改善箇所説明図

基準不適合の内容

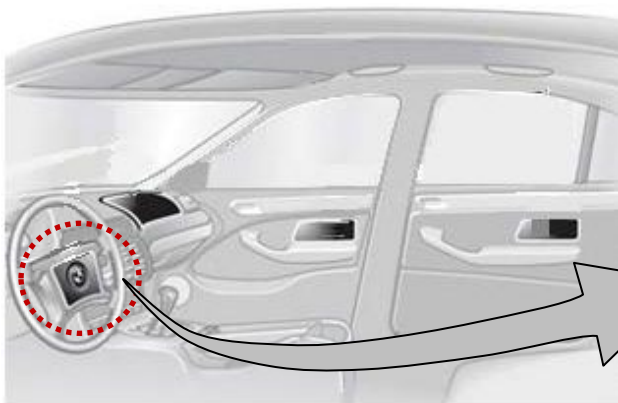
基準不適合発生箇所

運転席用エアバッグのインフレーター（膨張装置）の補給用部品において、ガス発生剤の吸湿防止が不適切なものがある。そのため、車両の修理時に当該インフレーターに交換し、そのままの状態で使用を続けると、高い湿度の環境下で大きな温度変化の繰り返しによりガス発生剤が劣化し、エアバッグ展開時にインフレーター容器が破損するおそれがある。

全車両、エアバッグインフレーターを確認し、該当するインフレーターであった場合には対策品に交換する。

識別：作業完了車は、右フロントドアのロウヒンジのボルト（頭）に白ペイントを塗布する。
